**CCR-VIA -- COMITATO DI COORDINAMENTO REGIONALE PER LA
VALUTAZIONE D'IMPATTO AMBIENTALE**

Giudizio n 3269 del 05/11/2020

Oggetto: Riscontro al disposto del Giudizio CCR-VIA n. 3214 del 29/07/2020

Riscontro al Giudizio del CCR-VIA n. 3214 del 29.07.2020
Discarica (vasca n. 3) per rifiuti non pericolosi a servizio del Polo tecnologico del Consorzio intercomunale CIVETA

Fig. 1: planimetri situazione autorizzata

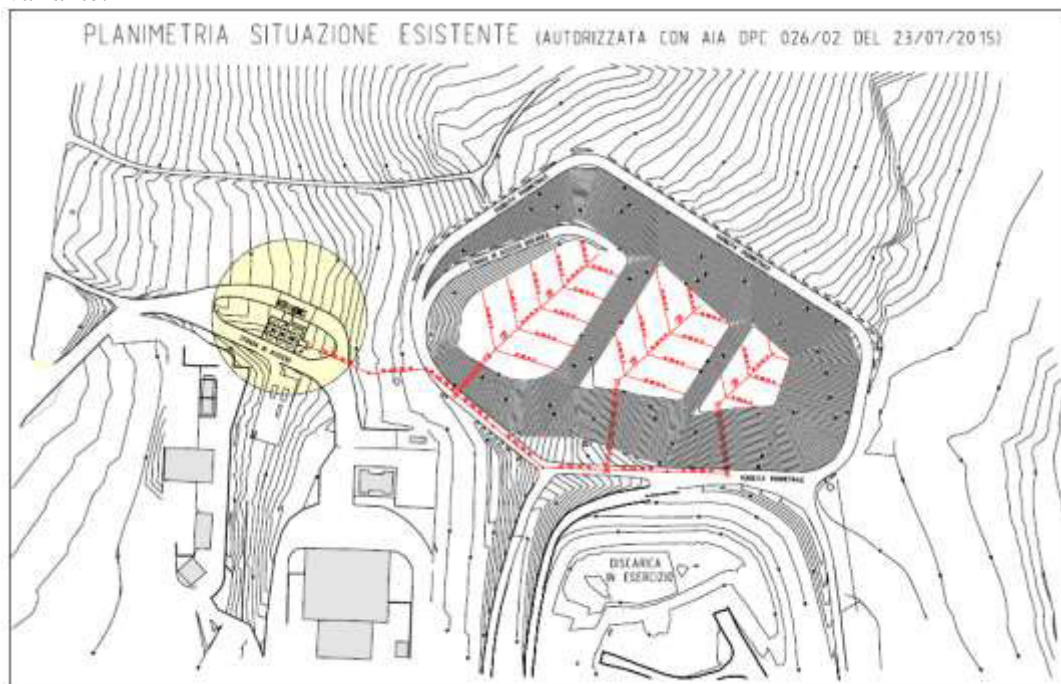
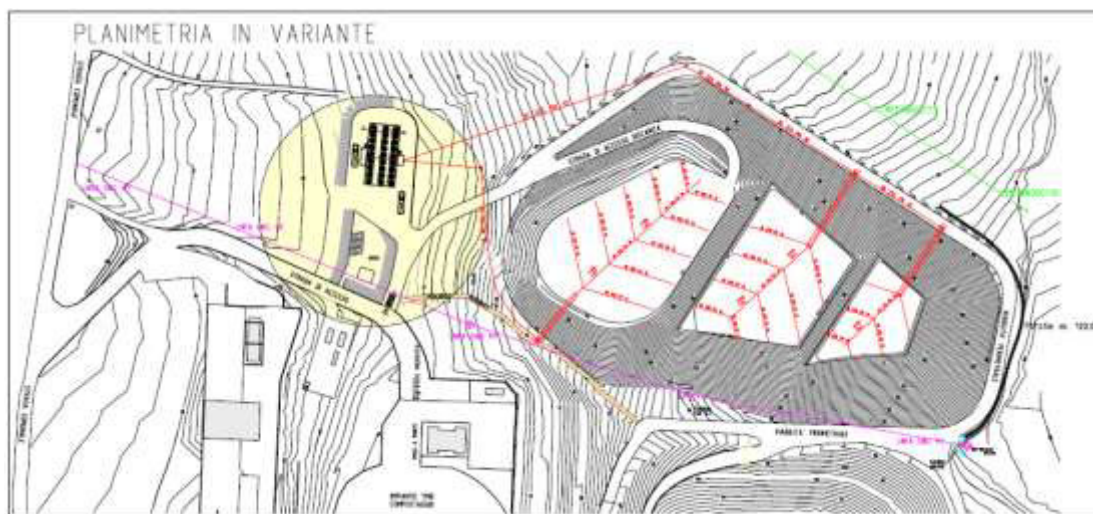
- la modifica parziale della viabilità della nuova discarica;
- la modifica dell'ubicazione planimetrica dell'area di stoccaggio del percolato;
- la modifica dell'ubicazione planimetrica della linea di adduzione del percolato ai serbatoi di stoccaggio.

In riferimento alla gestione del percolato si riporta, nel seguito, un raffronto tra la situazione autorizzata e quella in variante:

Fig. 3: stralcio sezione P2

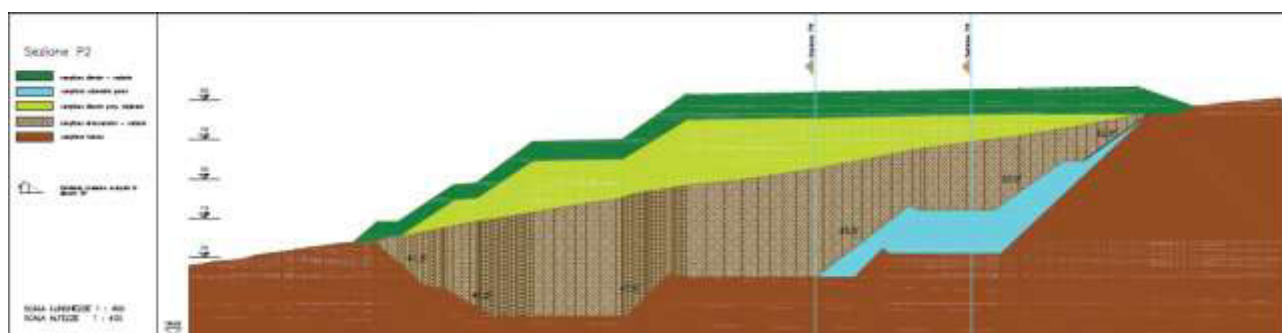
Con l'innalzamento della quota di fondo del bacino è stato previsto anche l'innalzamento della quota di abbancamento dei rifiuti e della relativa quota della discarica a chiusura avvenuta, secondo quanto indicato nella seguente tabella e sezione tipo:

Progetto originario Prov. A.I.A. DPC 026/02	Attuale Variante Non Sostanziale di A.I.A.	Variazioni relative alla Variante Non Sostanziale
Quota monte copertura finale lotto 1	m 191,50	m 196,40	m + 4,90
Quota monte copertura finale lotto 2	m 195,79	m 201,40	m + 5,61
Quota monte copertura finale lotto 3	m 196,50	m 202,00	m + 5,50

Fig. 4: Ubicazione planimetrica della tettoia di stoccaggio dei rifiuti

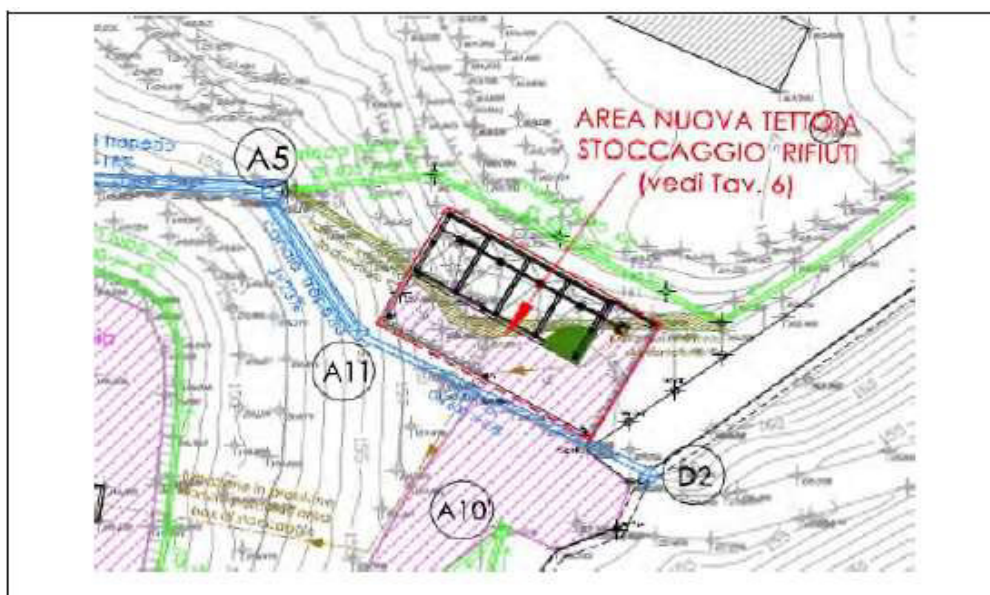
Nella relazione il tecnico dichiara che in direzione nord est rispetto all'area di ricezione dei rifiuti è stata prevista un'area dedicata allo stoccaggio provvisorio del rifiuto da sottoporre ad analisi e/o destinato alla quarantena se non ritenuto idoneo all'immediato abbancamento in discarica. L'area misura complessivamente circa 311,00 m² dei quali 127,00 m² sono al coperto e costituiscono i boxes di abbancamento rifiuti. La superficie all'aperto è sagomata per raccogliere le acque meteoriche nella canaletta perimetrale alla francese e convogliarle, in funzione delle quote previste della superficie scolante, all'interno del pozzetto P1 dal quale, mediante tubo interrato in PVC Ø 315 mm, vengono recapitate nella vasca di 1° pioggia. Si riporta, di seguito, l'ubicazione planimetrica della tettoia:

Fig. 4: stralcio planimetrico dell'area di servizio

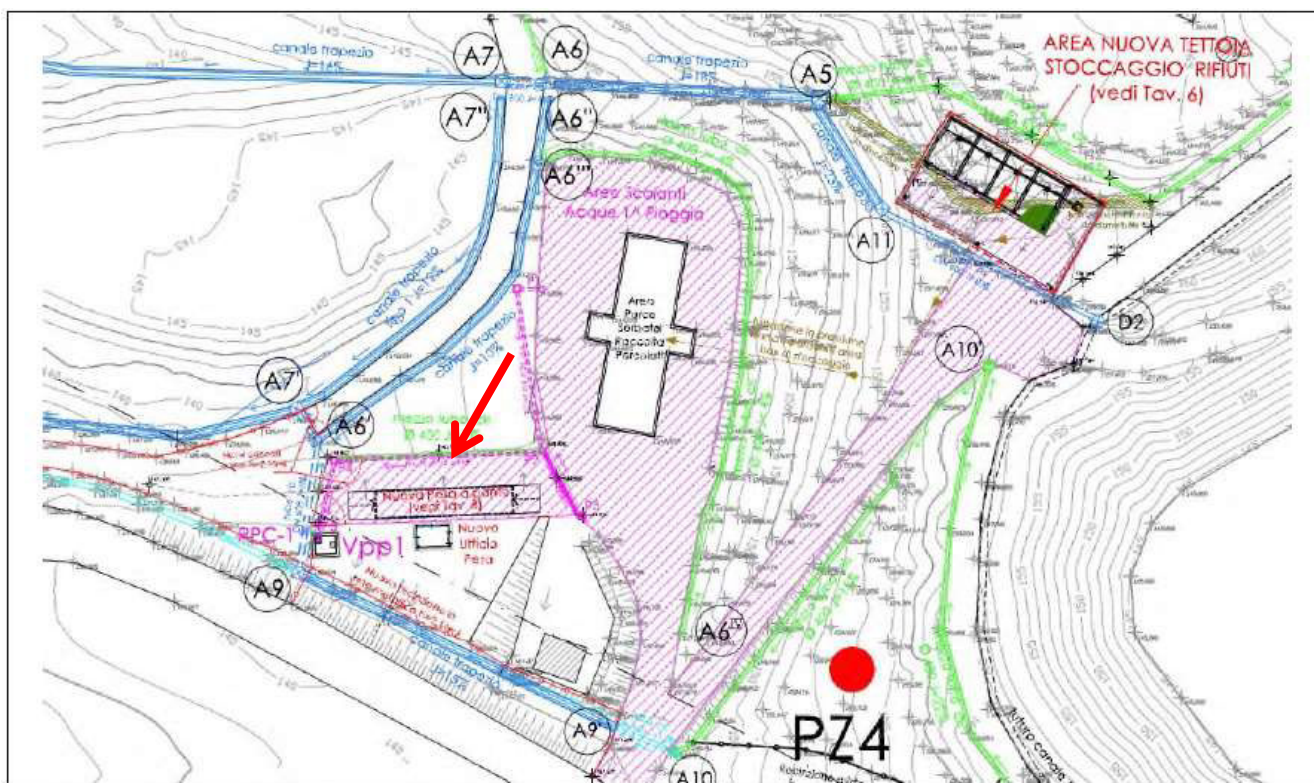
L'area di servizio ha una superficie pavimentata di circa 296,00 m² ed è costituita da cappa superiore realizzata in getto di cls armata con doppia rete elettrosaldata (dello spessore di cm 20 e con finitura superficiale al quarzo) ed è modellata in modo che le acque ruscellanti su di essa siano raccolte mediante canalette in cls dotate di griglie carrabili e semitubo in cls Ø 400 mm e convogliate nella vasca di raccolta delle acque di prima pioggia di nuova realizzazione.

Il locale ufficio asservito alla pesa è stato realizzato mediante monoblocco prefabbricato da m. 4,50 x 2,96 x 2,70 h. Si riporta, di seguito, l'ubicazione planimetrica dell'area di servizio:

Fig. 8: planimetria in variante

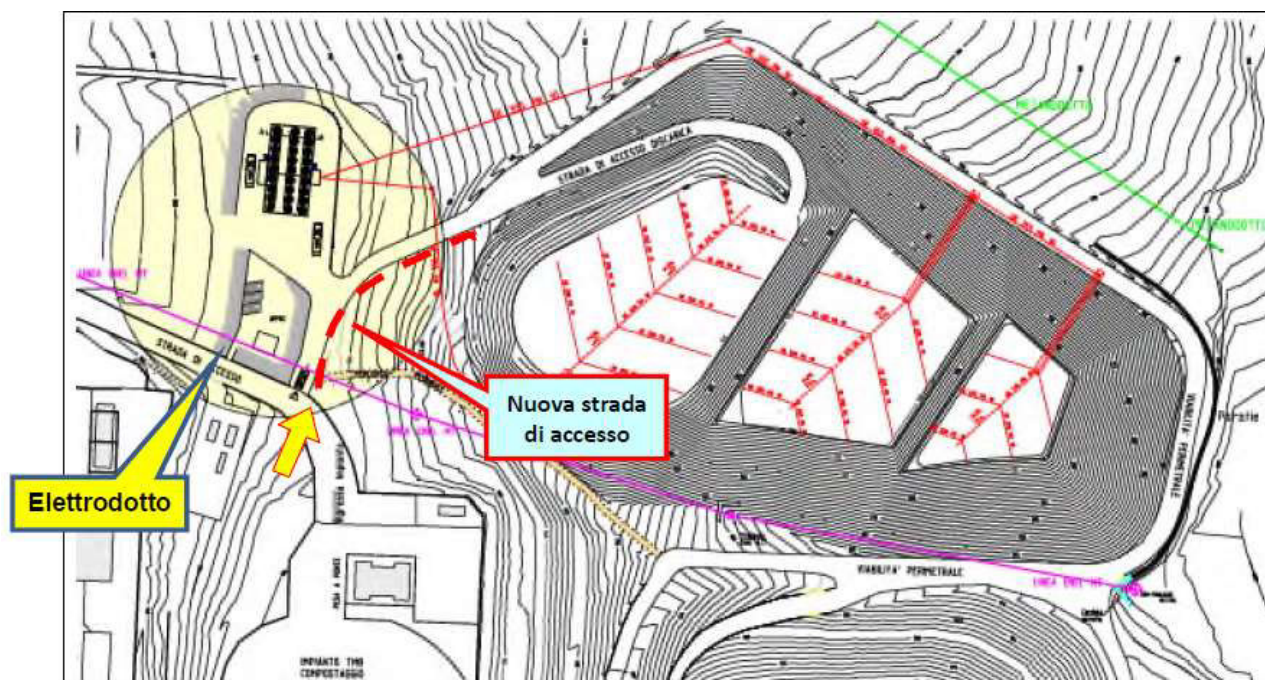
Nella relazione tecnica illustrativa il tecnico dichiara che la prima variante proposta a nome del CIVETA è stata la conseguenza delle richieste fatte in sede di confronto con l’ENEL riguardo alla presenza dei serbatoi del percolato posti proprio sotto la linea dell’elettrodotto da 20.000V. Pertanto le implicazioni e ripercussioni sull’ambiente in senso lato, fatte dalle scelte effettuate sulla base delle richieste dell’ENEL, hanno sicuramente avuto un effetto migliorativo rispetto al primo assetto approvato in sede di VIA, se non altro per aver tolto sotto la linea dell’elettrodotto la presenza di strutture (i serbatoi di stoccaggio del percolato) comunque interferenti con i cavi della linea stessa. Ciò ha comportato la modifica anche della strada di accesso in discarica, con un tracciato ridotto. Si riporta, nel seguito, un confronto tra la planimetria esaminata nella procedura di VIA (tavola 36 dello SIA) e quella in variante:

Fig. 9: futuro canale trapezie tra la vasca n. 2 e la vasca n. 3

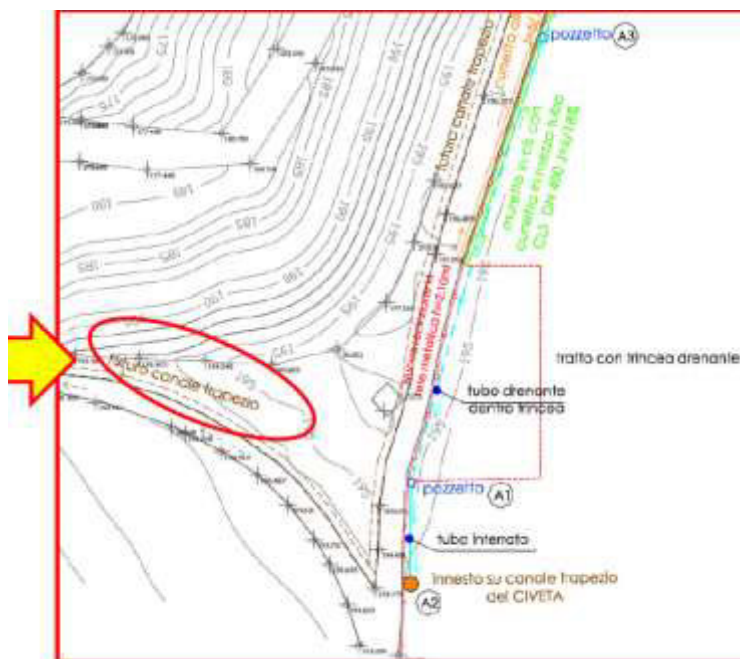
Secondo quanto indicato nella documentazione progettuale, la realizzazione della recinzione con le soluzioni diversificate a seconda del tracciato, nonché l'assetto definitivo della regimazione delle acque, sia in fase di gestione ordinaria che di post gestione della discarica, costituisce l'intervento più corposo e più importante dal punto di vista della riduzione dell'impatto ambientale sul sistema delle acque, sia interne all'area della discarica che di quelle provenienti dall'esterno, nonché sulla posizione critica dei tralicci ENEL a ridosso del catino discarica. Nella ridefinizione di tutto l'assetto della nuova area di servizio della discarica è stato previsto e realizzato un sistema di raccolta delle acque di prima pioggia, in modo da intercettare tutte le acque provenienti dalle superfici pavimentate e soggette al transito quotidiano degli automezzi; situazione assente nel progetto approvato a VIA in quanto l'accesso alle aree di scarico avveniva attraverso un altro tracciato. Inoltre l'ing. Delucchi ha proposto un **futuro canale trapezio** proprio per raccogliere le acque al confine tra le due discariche (vasca n.2 e vasca n.3), come indicato nella seguente figura, ritenuto necessario in fase post chiusura dell'impianto per regimare le acque provenienti dal bacino costituito dal corpo sommità della discarica.
